美浜3号炉－特別点検（共通）－1 rev2

<p>タイトル</p>	<p>(全体) 原子炉容器、格納容器、コンクリート構造物の特別点検に係る体制、計画、方法、教育訓練、記録等に係る事項について、どのような品質管理を行ったか説明すること。</p>
<p>説明</p>	<p>特別点検については下記の業務プロセスの通り実施し、品質管理を行っております。</p> <p>1. 品質マネジメントシステム上の実施プロセス 各点検業務は当社の品質マネジメントシステム文書である社内標準に基づき以下のとおり適切に実施されている。</p> <p>1.1 点検計画 原子力事業本部 高経年対策 GCM<sup>※1</sup>は、実用炉規則第 113 条及び「実用発電用原子炉の運転期間延長認可申請に係る運用ガイド」（以下、運用ガイドという）に基づく特別点検の実施に関する基本方針を策定し、本部内関係箇所に詳細検討を依頼している。 関係箇所である原子力事業本部 機械設備 GCM と土木建築設備 GCM は点検要領書を策定し、美浜発電所 原子炉保修課長及び土木建築課長に点検実施を依頼している。 ※1 GCM：グループチーフマネジャー</p> <p>1.2 点検の実施 発電所原子炉保修課長及び土木建築課長は、「美浜発電所保修業務所則」等に基づき点検要領書の内容を満足するよう調達文書（工事仕様書）を作成し、点検業務の調達管理を行っている。調達先は以下のとおりである。なお、これらの調達先については、「原子力部門における調達管理要綱」等に基づき、原子力設備調達 GCM が調達先の品質マネジメントシステムについて記述された品質保証計画書を定期的に徴収し、保修管理 GCM 及び品質保証 GCM が徴収した品質保証計画書を審査している。また、品質保証 GCM が品質保証計画書に記載された内容について調達先の実施状況を監査により確認している。</p> <p>（調達先）</p> <ul style="list-style-type: none"> <li>○原子炉容器                               ：三菱重工業株式会社</li> <li>○原子炉格納容器                         ：非破壊検査株式会社</li> <li>○コンクリート構造物                    ：株式会社環境総合テクノス</li> </ul> <p>調達先は、調達文書の要求事項を満足するよう作業計画書を発電所原子炉保修課長及び土木建築課長に提出し、事前に承認を得たうえで点検を行っている。</p> <p>また、発電所原子炉保修課長及び土木建築課長は、「美浜発電所保修業務所則」等に基づき、調達要求事項が調達先により適切に履行されるよう、作業計画書に従って立会・記録確認を行っ

美浜3号炉 原子炉容器胴部 (炉心領域部) 中性子照射脆化に対するP T S評価結果  
 [深さ10mmの想定き裂を用いた評価]

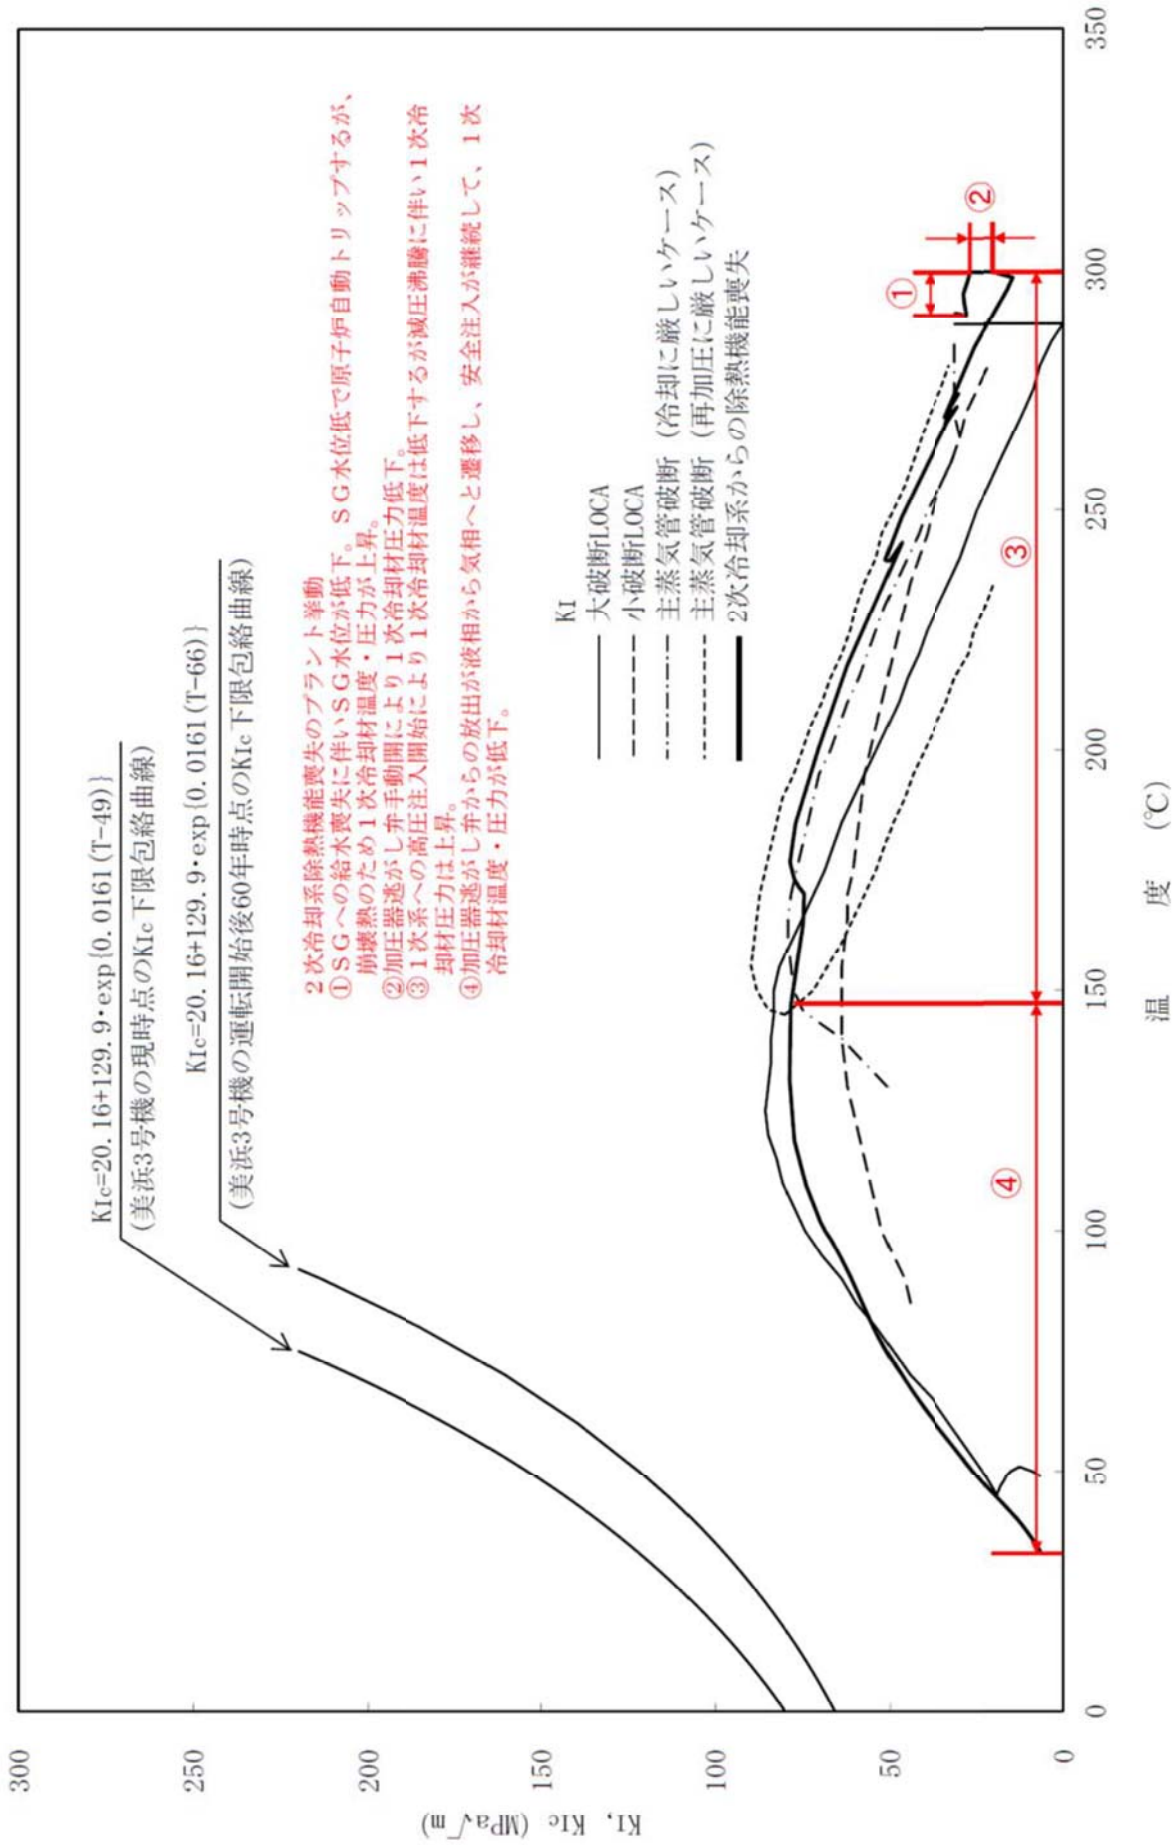
タイトル	PTS事象として設定した、小破断LOCA、大破断LOCA及び主蒸気管破断、2次系からの除熱機能喪失のKI曲線について。
説明	<p>国内PWRに対しては、発電技検「溶接部等熱影響部信頼性実証試験」のうち、「原子炉圧力容器加圧熱衝撃試験」において、設計基準事象から主蒸気管破断事故、小破断冷却材喪失(LOCA)事故、大破断冷却材喪失(LOCA)事故が制限的なPTS事象として選定されており、これらを評価対象として、現行のJEAC4206に反映されている。PTS評価は、これに従って評価を実施している。</p> <p>(参考) 溶接部等熱影響部信頼性実証試験に関する調査報告書「原子炉圧力容器加圧熱衝撃試験」[総まとめ版](平成4年3月、財団法人発電設備技術検査協会)</p> <p>遷移曲線設定条件及びPTS評価における応力拡大係数の計算条件を添付資料に示す。添付資料は代表的な3ループプラントでの評価であるが、PTS事象の中で最も厳しくなる大LOCAの条件について、主要条件を比較した結果、下記の観点から美浜3号炉は代表プラントと同等であり、適用性に問題ないと判断している。</p> <p>①ステップ状温度低下幅(初期温度<math>\square\square^{\circ}\text{C}\rightarrow\square\square^{\circ}\text{C}</math>) 美浜3号炉は代表プラントと同条件。</p> <p>②再循環切替時間(<math>\square\square^{\circ}\text{C}\rightarrow\square\square^{\circ}\text{C}</math>) 代表プラントでは<math>\square\square</math>であるのに対し、美浜3号炉は<math>\square\square</math>であり、再循環切替時間は代表プラント以下であることから安全側の評価となっている。</p> <p>③圧力 美浜3号炉は代表プラントと同条件。</p> <p>④冷却水温度(<math>\square\square^{\circ}\text{C}</math>) 美浜3号炉は代表プラントと同条件。</p> <p>また、工事計画(平成28年11月申請)の内容を反映したPTS評価結果を添付2に示す。工事計画において、低温/高圧となりPTS事象の観点から設計基準事故状態よりも厳しい状態となる可能性のある事象を複数の炉心損傷防止シーケンスから検討した結果、2次冷却系からの除熱機能喪失を選定している。</p>
